PARECER DA RELATORA

Ao Conselho de Desenvolvimento Urbano - CDU

PROCESSO Digital Nº: **80368935.20**

INTERESSADO: **HOSPITAL GERAL DO RECIFE - HAPVIDA**

Na figura abaixo, extraída do EIV, observa-se os acessos acima descritos.

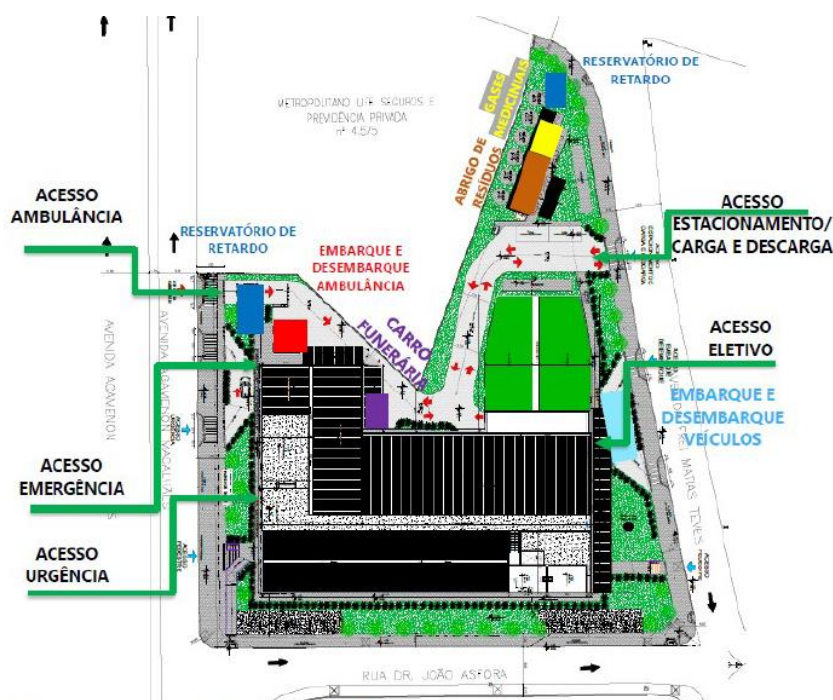
“Quanto às áreas de embarque e desembarque, localizadas na via local da Av. Agamenon Magalhães (ambulâncias) e Av. Frei Matias Teves, somos de parecer que deverá ser modificado o ângulo do embarque para que possibilite uma espera de mais dois (02) veículos”.

Diante do acima exposto, somos de parecer **favorável** ao projeto apresentado, desde que sejam atendidas as ações mitigadoras e realizado o ajuste proposto pela DNAV/SEMOC no item 4 (modificação do ângulo de embarque nas vias discriminadas).
